Objet : réponse à l'avis de la Communauté d'Agglomération du Mont-Saint-Michel sur la demande d'autorisation environnementale du projet des serres de tomates à Isigny-le-Buat

Référence : Délibération du Conseil de la Communauté d'Agglomération Mont-Saint-Michel-Normandie en date du lundi 29 juin 2026

Figure 11 : Evolution des précipitations totales annuelles en Normandie entre 1970 et 2023, calculées à partir des 494 données points de grille régionaux. Données Safran Isba, Météo-France (réalisation O. Cantat).

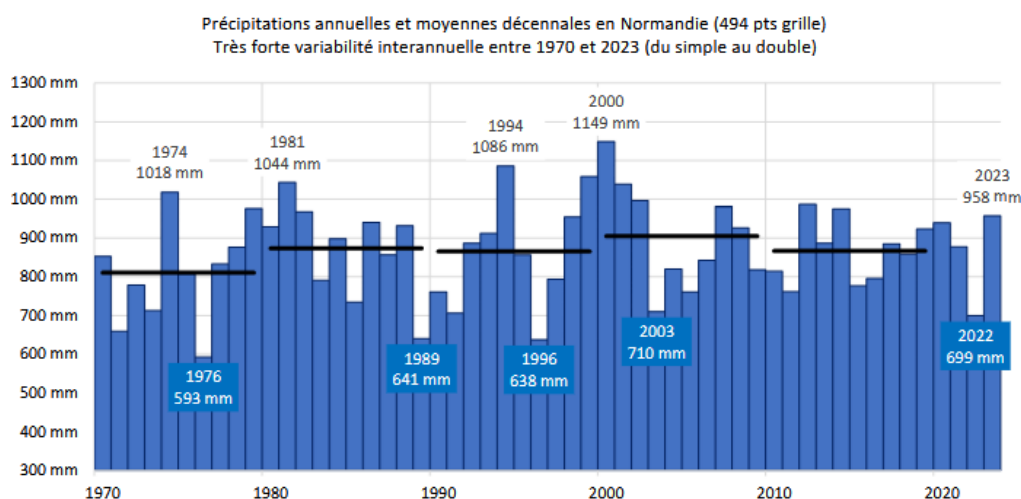
L'étude *Changement Climatique & Aléas météorologiques en Normandie - GIEC Normand* publiée le 25 avril 2025, qui actualise la publication de 2020, montre que l'évolution des précipitations au cours des années futures ne suit pas de tendance discernable du fait de la grande variabilité interannuelle de ce paramètre.

« Dans l'ensemble, les stations météorologiques normandes ne montrent aucune tendance statistiquement significative pour les cumuls annuels et mensuels de précipitations (Cantat et Gires, 2003 ; Mesquita, 2009 ; Laignel et al., 2010 ; Laignel, 2012 ; Cantat in DREAL 2015 ; Ricquier et al., 2018). » Extrait de la page 25.

En conséquence, il apparaît invraisemblable de voir une succession de plusieurs années de pluviométrie à -30%.

Néanmoins, dans le cadre du projet et afin de pallier les variabilités de précipitations d’une année à l’autre, une grande capacité de stockage a été dimensionnée à 92 768 m³.

Figure 12 : Evolution de l'écart des précipitations totales annuelles en Normandie par rapport à la Normale climatique 1991-2020, calculées à partir des 494 données points de grille régionaux. Données Safran Isba, Météo-France (réalisation O. Cantat).

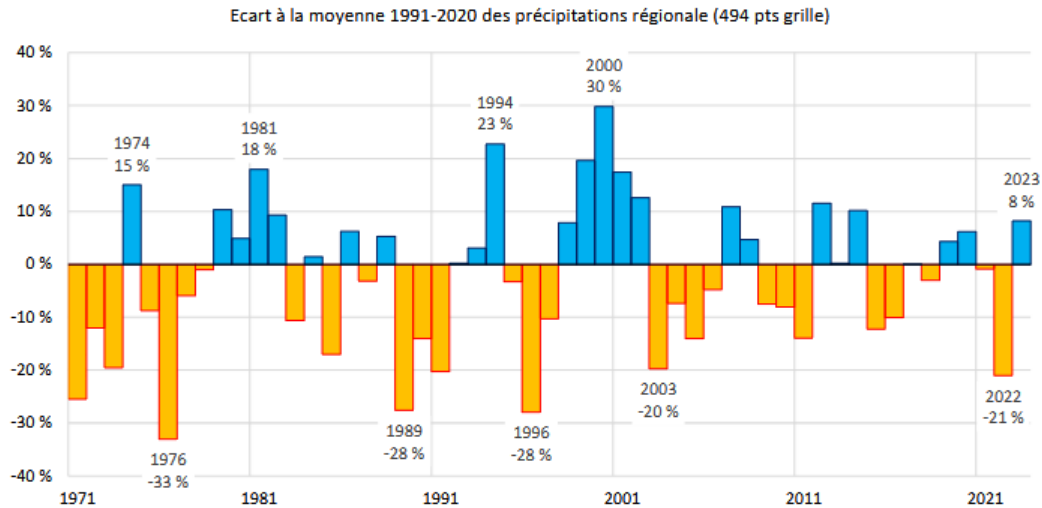
L'étude du GIEC Normand montre ensuite que les écarts entre les années les plus déficitaires en eau et les années les plus excédentaires ont tendance à se réduire depuis 2003, passant de 30% avant les années 2000, à 15% depuis.

« Les écarts maxima possibles par rapport à la Normale 1991-2020 sont de l'ordre de plus ou moins 30% (Fig. 12) entre les années très déficitaires (1976 : 593 mm, -33%) et celles exceptionnellement arrosées (2000 : 1149 mm, +30%). » Extrait page 17.

« Le phénomène le plus marquant est depuis 2003 la diminution de la très grande variabilité interannuelle des précipitations : alors que sur la fin du 20^e siècle les cumuls pouvaient osciller du simple au double d’une année à l’autre (approximativement entre 500 et 1000 mm par an), depuis le début du 21^e siècle les valeurs présentent une amplitude beaucoup plus réduite (approximativement entre 650 et 850 mm, à l’image de nos dernières années 2022 et 2023). Autour de la valeur moyenne annuelle de 781 mm, les écarts varient ainsi entre les années les plus sèches et les années les plus arrosées d’environ +/- 30% (Fig. 23). Cette fourchette se réduit à +/- 15% à partir de 2003. »

Analyse des fonctionnalités

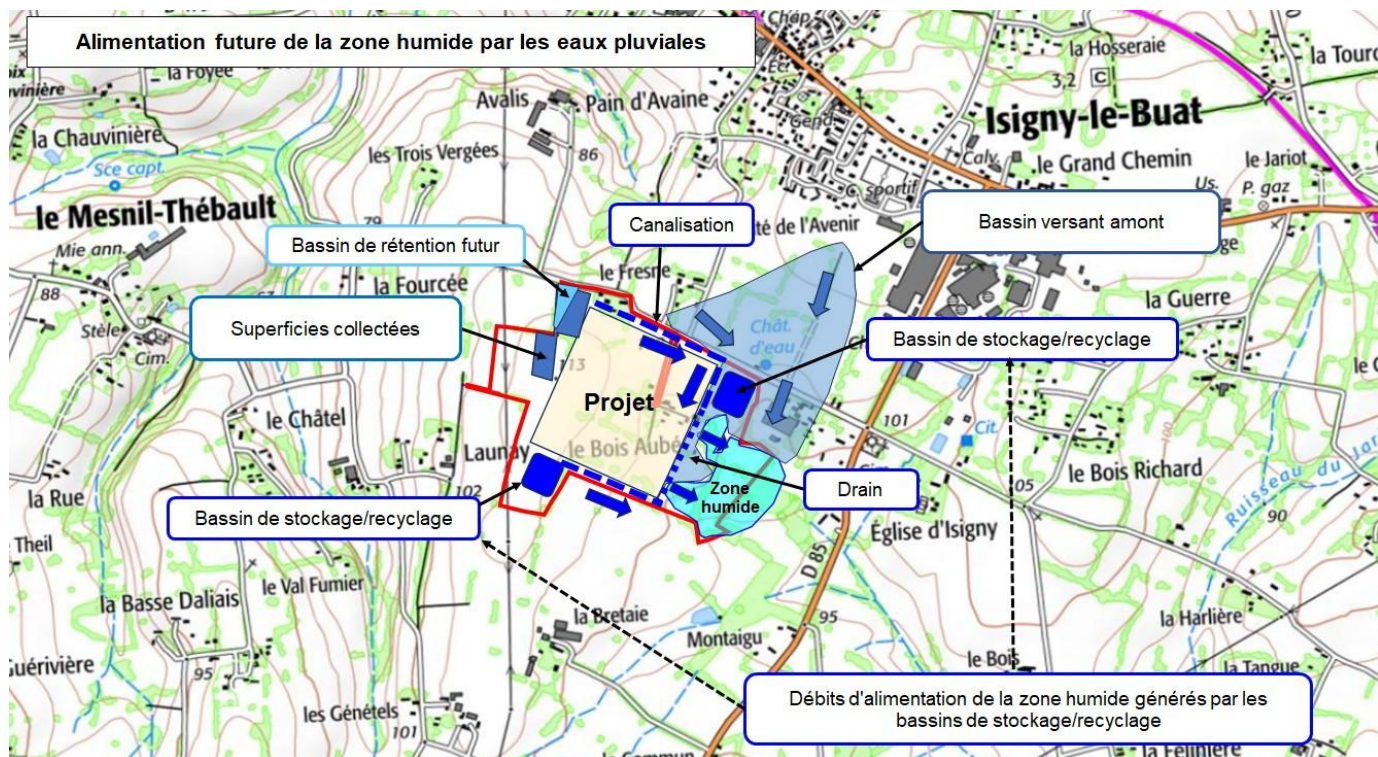
La zone humide existante reçoit les eaux de ruissellement diffus des espaces imperméabilisés alentours, en raison de la topographie locale qui permet la collecte des eaux pluviales émanant des bassins versants amont.

La nappe étant affleurante, cette entité assure également une fonction non négligeable de recharge de la nappe.

Les fonctions écologiques sont également importantes à souligner : cette zone humide permet à certaines espèces protégées et patrimoniales d'accomplir leur cycle de vie (reproduction de la Salamandre tachetée, du Triton palmé et du Crapaud épineux). Plus globalement, elle constitue un support important pour la biodiversité (chiroptères communs, avifaune commune, et amphibiens communs, ...).

D'un point de vue hydrologique, la zone humide continuera d'assurer plusieurs de ses fonctions (rétention, régulation) et continuera d'être alimentée y compris en période de sécheresse grâce à la mise en place d'équipements spécifiques. Le schéma explicatif ci-après en résume le principe :

Carte de synthèse des haies

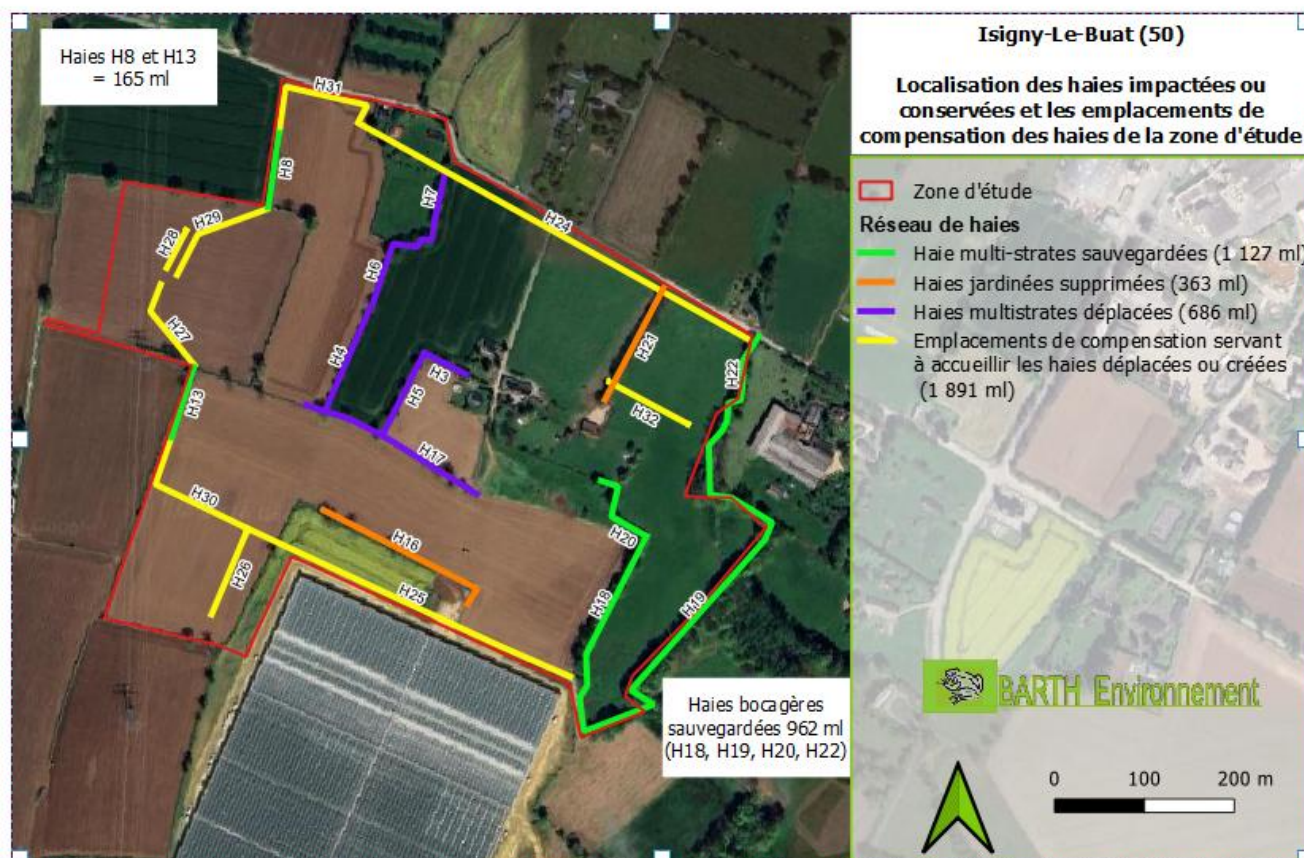
- la sauvegarde de 1127 ml de haies,
- la suppression de 363 ml de haies jardinées non connectées,
- le déplacement de 686 ml de haies,
- la plantation de 1205 ml de haies.

Au final, après mise en place du projet, il y aura 3 018 ml de haies de qualité, contre 2 176 ml actuellement. De plus, il est important de souligner que les haies actuelles sont peu connectées à de grandes entités naturelles (rivière, boisement) de la matrice paysagère **du secteur, minimisant d'autant plus les impacts.**

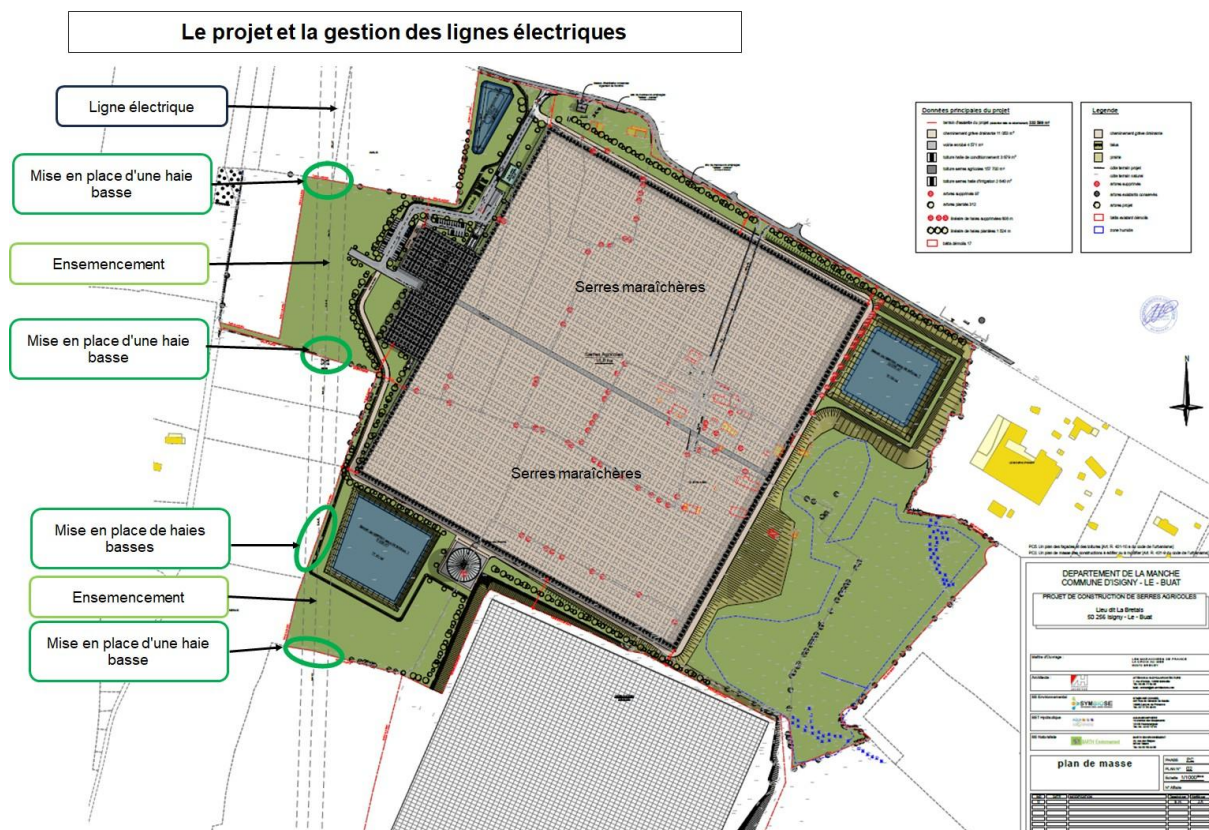
Le secteur d'étude est localisé à proximité du tracé de la ligne électrique de haute tension (2X400 kV) Manuel-Launay 1 & 2.

Une réflexion a été portée en partenariat avec les services de l'Etat, afin de gérer au mieux les lignes électriques. Au droit des lignes électriques, il sera installé des haies basses et des zones ensemencées, afin de respecter une distance minimale suffisante entre les nouvelles plantations et la ligne haute tension.

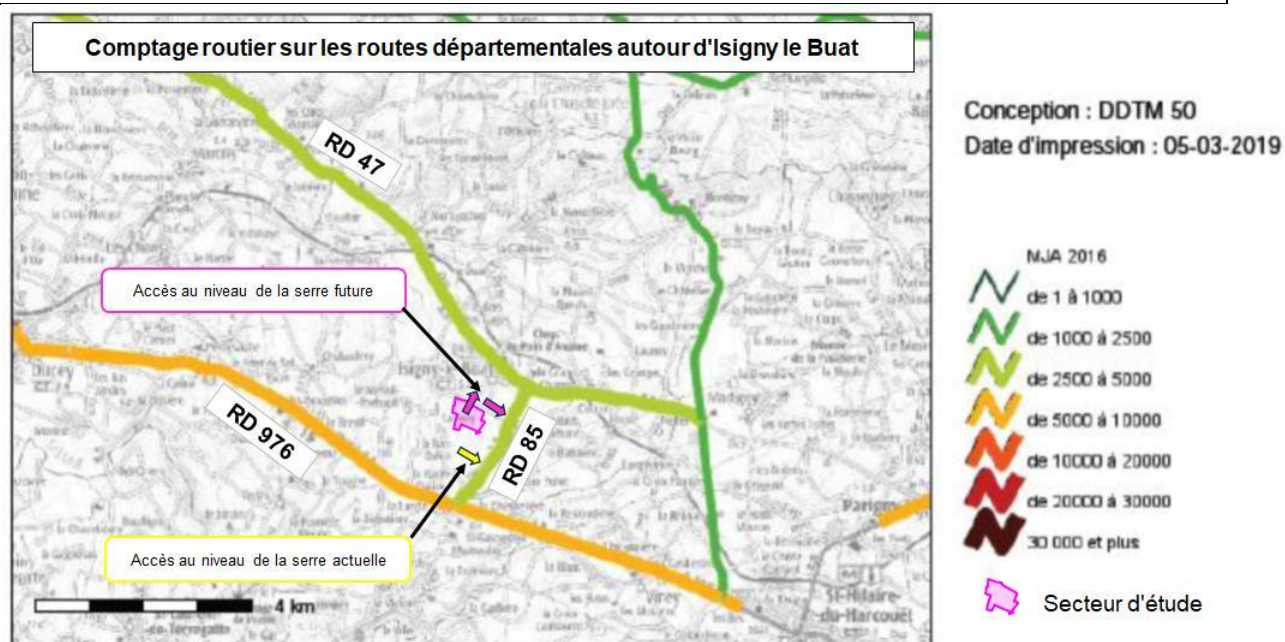
Au total, tous véhicules confondus, le trafic généré par le projet (entre 53 et 79 véhicules/jour) représente moins de 5 % du trafic actuel, sur la RD 85. Cette évolution reste inférieure aux seuils usuellement mobilisés dans les études air-santé pour caractériser une variation significative du trafic. En effet, sur le volet air-santé, le guide méthodologique national retient, pour définir le réseau d'étude, qu'une variation est significative au-delà de 10 % pour les trafics supérieurs à 5 000 véh./jour, et au-delà de 500 véh./jour en valeur absolue pour les trafics inférieurs à 5 000 véh./jour.

Par ailleurs, les arrivées/sorties de chaque serre seront localisées à des endroits distincts, ce qui permet de répartir le trafic sur le réseau viaire.

De ce fait, le projet ne sera pas de nature à augmenter de façon significative le trafic sur la RD 85.
